**AVIS RELATIF À LA PROTECTION
CONTRE LES EVENTUELS EFFETS NOCIFS ET NUISANCES
PROVOQUÉS PAR LES RAYONNEMENTS NON IONISANTS
GÉNÉRÉS PAR DES ANTENNES ÉMETTRICES STATIONNAIRES**

Commune : SAINT-NICOLAS (LG.) - Exploitant : PROXIMUS

Référence exploitant : 41SFA_01

Rapport n° 1795 / 2025

Figure 2 : Vue en plan des installations d'antennes dans un rayon de 300 mètres autour de l'installation faisant l'objet de la demande d'avis

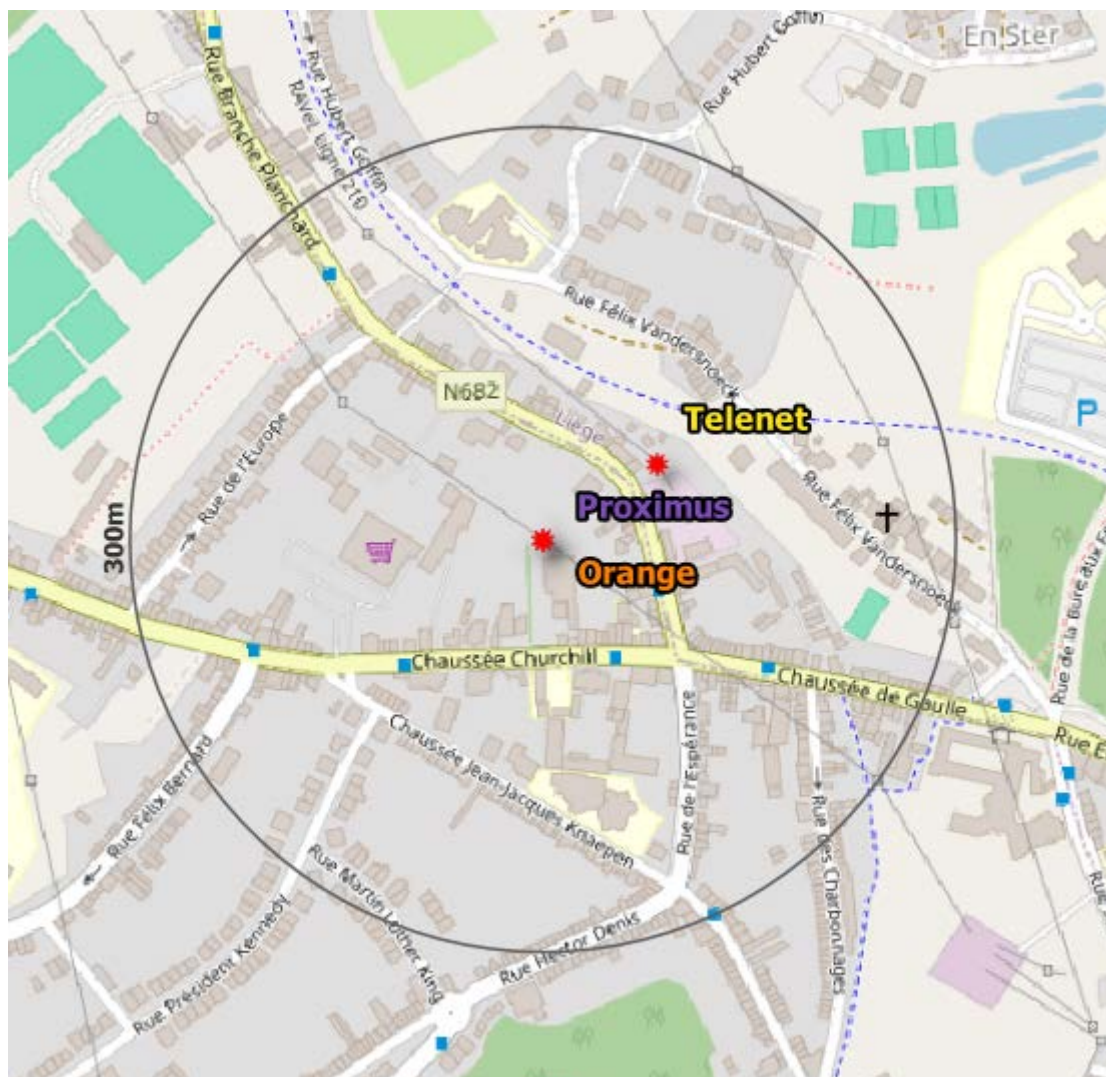
- il y a au plus 4 installations d'antennes émettrices stationnaires présentes dans la zone d'évaluation de 300 mètres de rayon représentée dans la figure 2, y inclus l'installation référencée dans le paragraphe 2 : la limite cumulative définie à l'article 4, §2 du décret est nécessairement respectée dans les lieux de séjour à l'intérieur de la zone d'évaluation de 300 mètres de rayon ;

- b) il y a exactement 5 installations d'antennes émettrices stationnaires présentes dans la zone d'évaluation de 300 mètres de rayon représentée dans la figure 2, y inclus l'installation référencée dans le paragraphe 2 et il existe, pour 3 ou 4 de ces installations, un avis attestant le respect de la limite abrogée de 3 V/m : la limite cumulative définie à l'article 4, §2 du décret est nécessairement respectée dans les lieux de séjour à l'intérieur de la zone d'évaluation de 300 mètres de rayon ;

- c) dans tous les autres cas, il a été vérifié que la limite cumulative définie à l'article 4, §2 du décret n'est pas dépassée dans les lieux de séjour sur base du nombre d'installations localisées dans la zone d'évaluation de 300 mètres de rayon représentée dans la figure 2, de leur localisation ainsi que des données inscrites dans la figure 1 et au paragraphe 4 du présent avis et dans les avis attestant le respect de la limite par installation ou de la limite abrogée de 3 V/m relatifs aux autres installations reprises dans la figure 2.

Compte tenu des considérations ci-dessus, il apparaît que l'intensité du rayonnement électromagnétique généré, dans les lieux de séjour situés dans un rayon de 300 mètres autour de l'installation référencée dans le paragraphe 2, par l'ensemble des antennes émettrices stationnaires de l'ensemble des exploitants du même site d'antennes émettrices stationnaires respecte la limite fixée à l'article 4, § 2 du décret.
